Доклад Рабочей группы по вопросам шума о работе ее семидесятой сессии

Принятые поправки к Правилам № 51 (на основе документов ECE/TRANS/WP.29/GRBP/2019/13 и GRBP-70-26-Rev.1)

«Рис. 4а

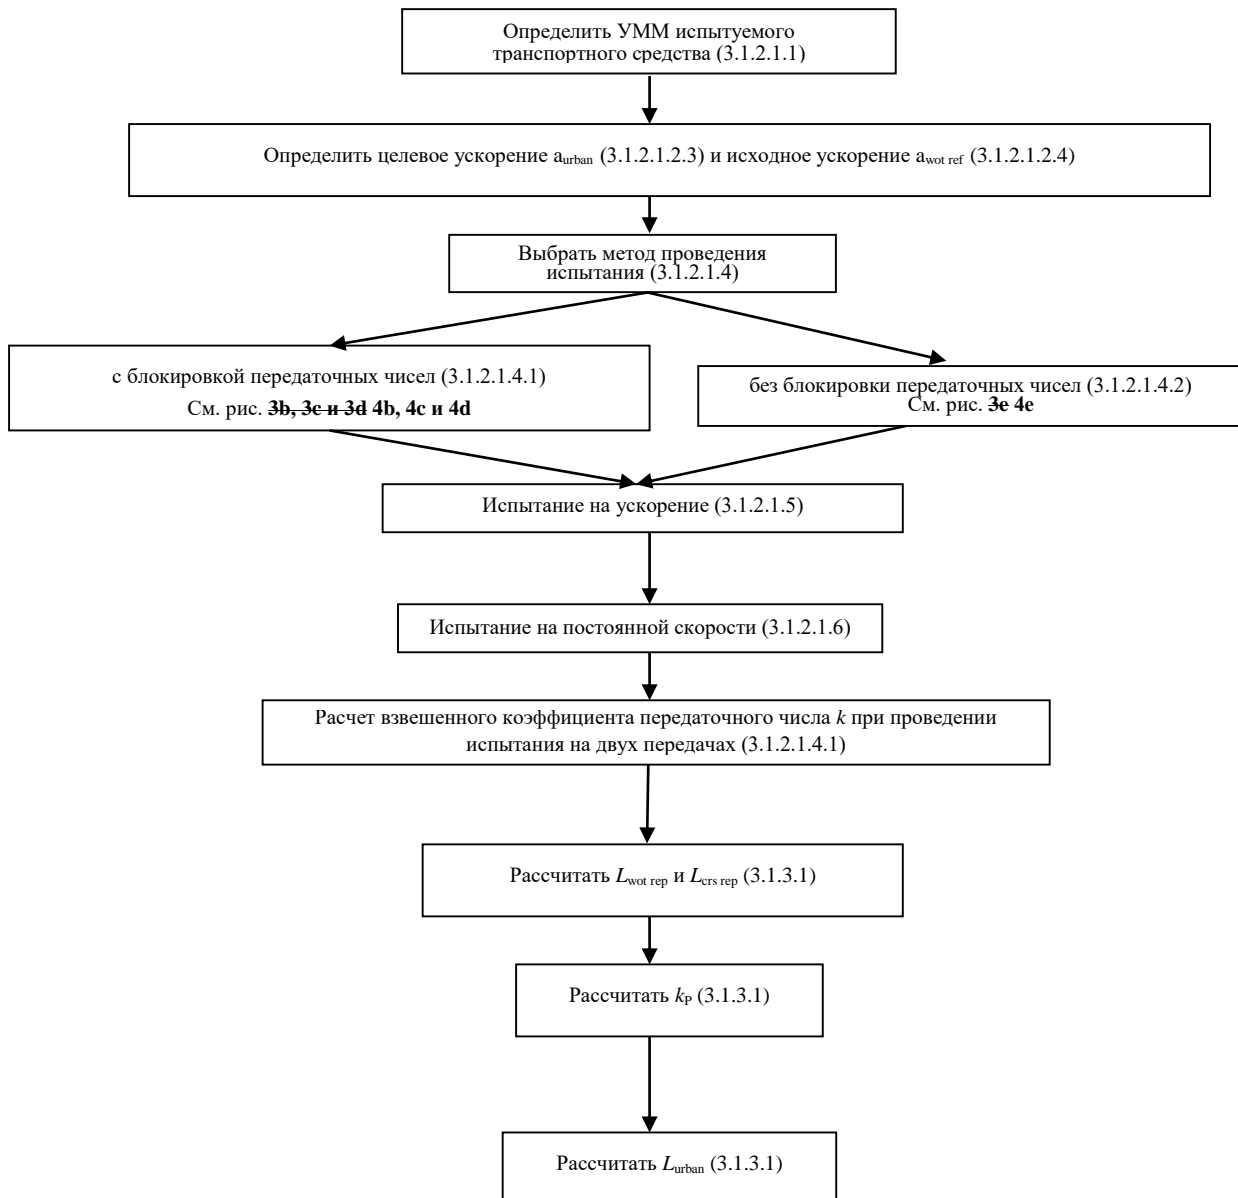
Рис. 4а изменить следующим образом:

Схематическая диаграмма для транспортных средств, проходящих испытание в соответствии с пунктом 3.1.2.1 приложения 3 к настоящим Правилам – вычисление **L_{urban}**

«Рис. 4b

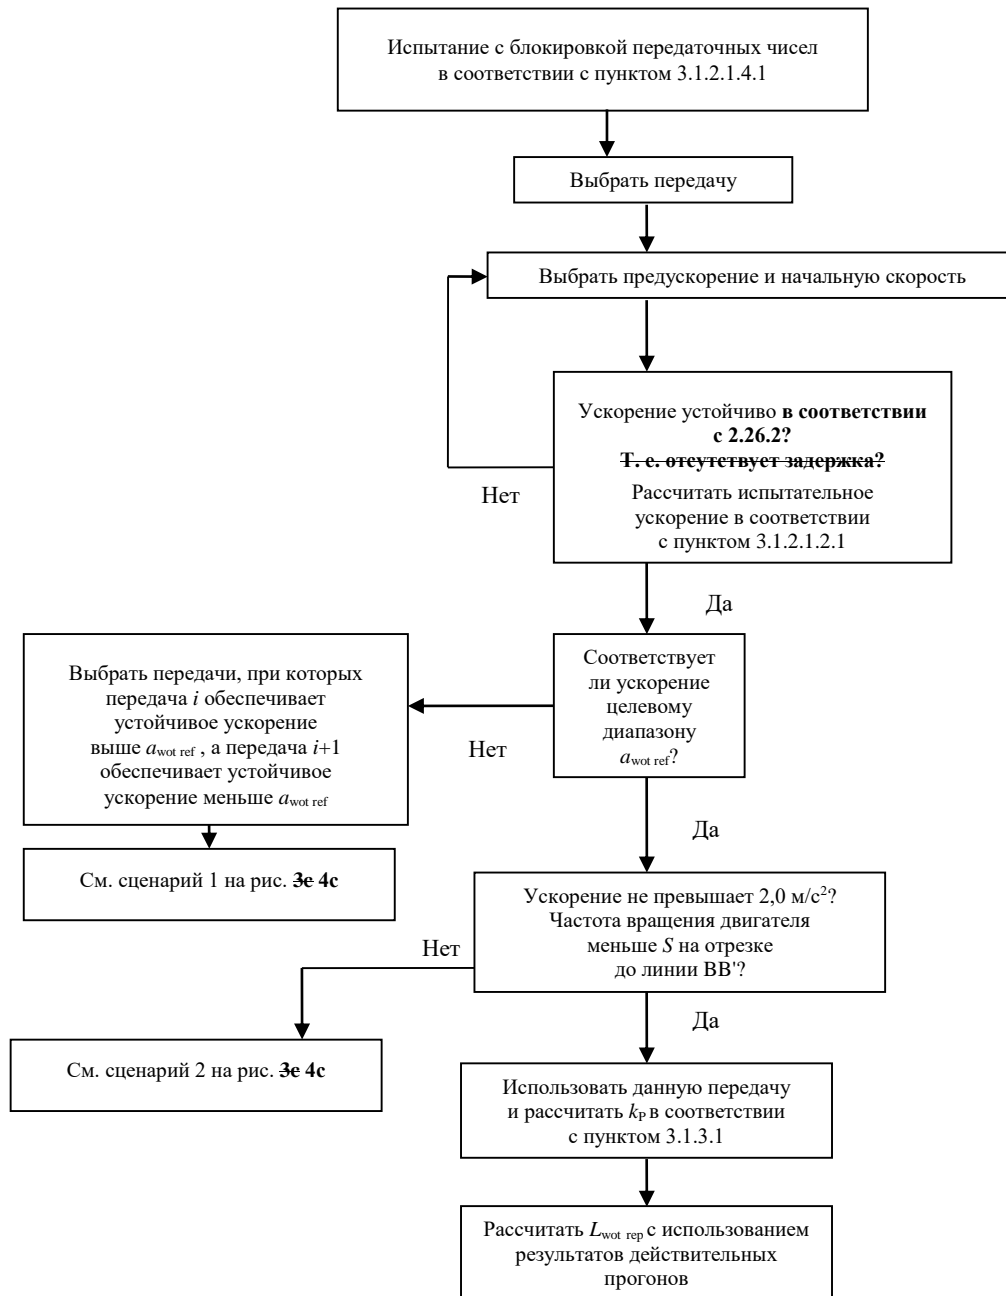
Рис. 4b изменить следующим образом:

Схематическая диаграмма для транспортных средств, проходящих испытание в соответствии с пунктом 3.1.2.1 приложения 3 к настоящим Правилам – Выбор передачи с блокировкой передаточных чисел. ЧАСТЬ 1

«Рис. 6
Схематическая диаграмма для измерения и обработки данных о звуке
в неподвижном состоянии в соответствии с пунктом 3.2

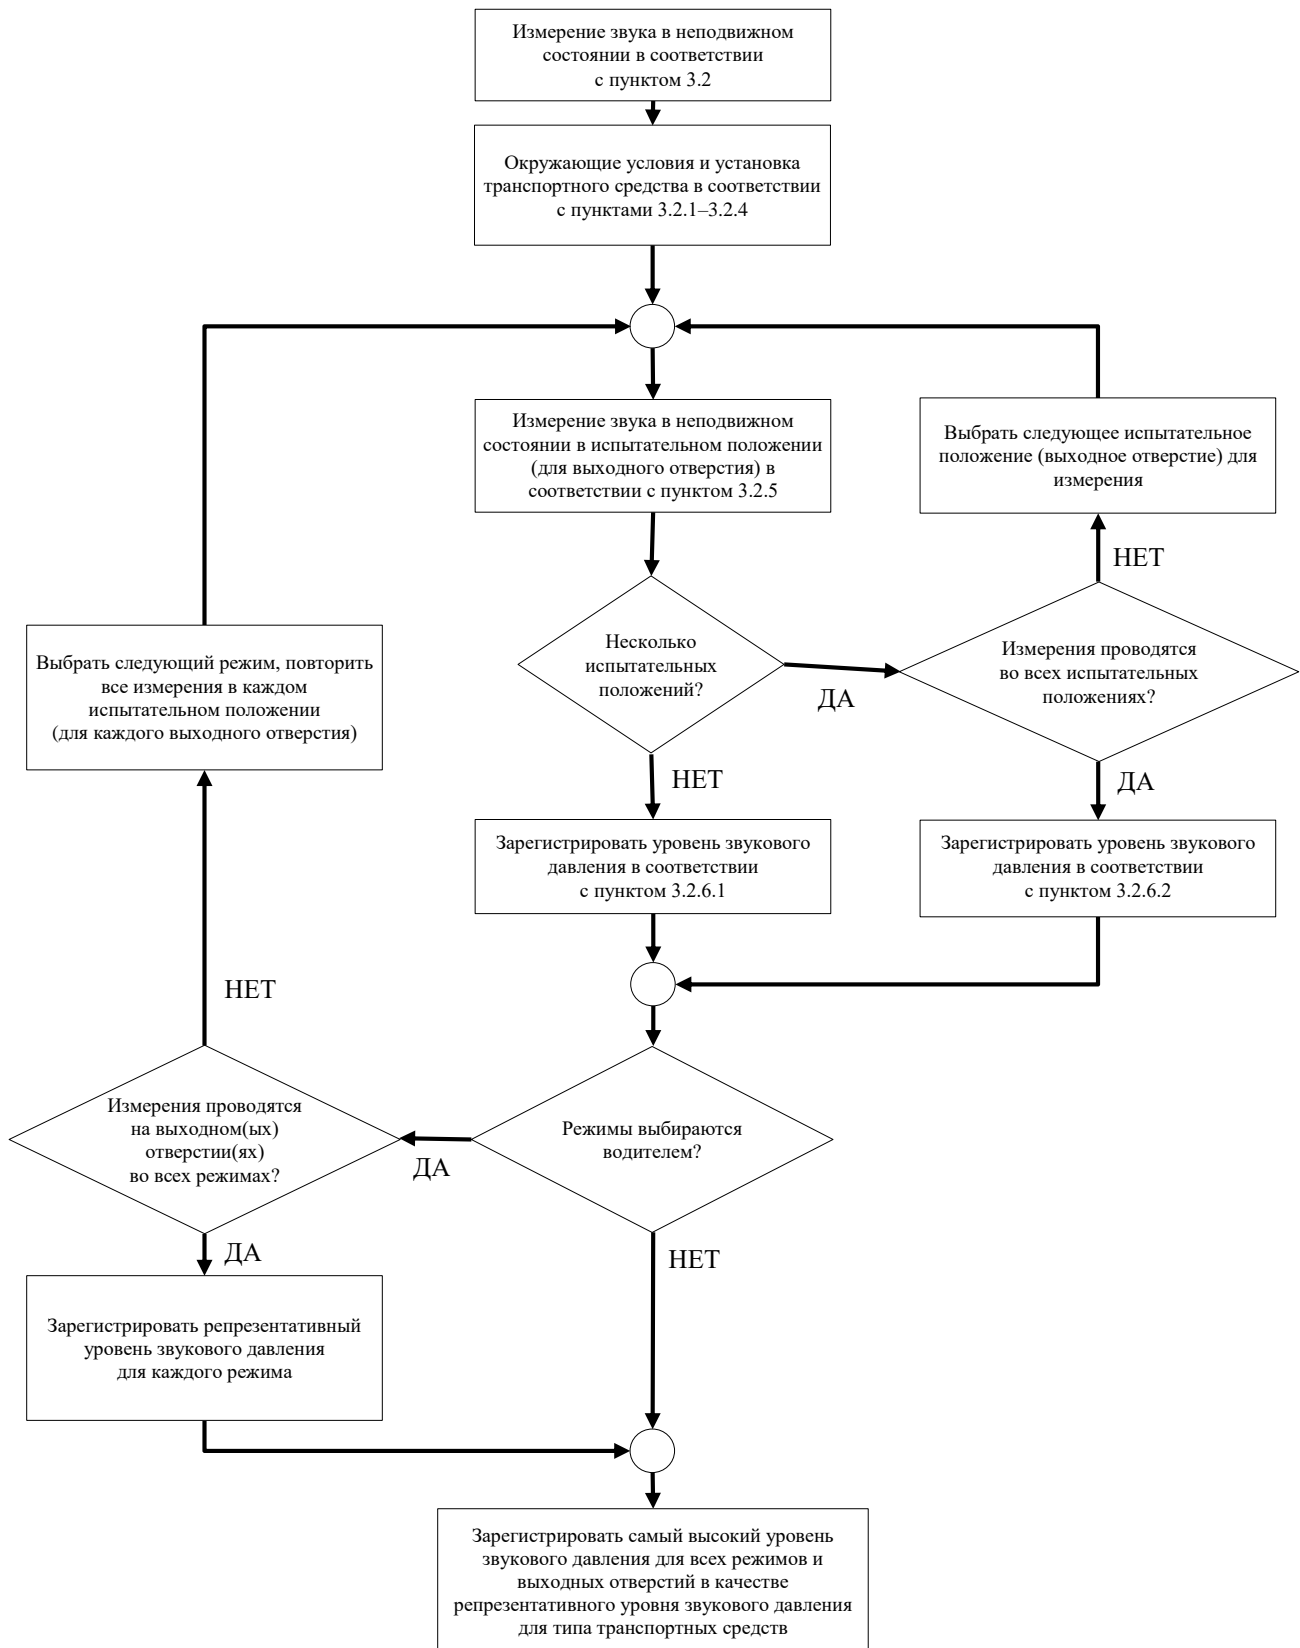
Добавить новый рис. 6:
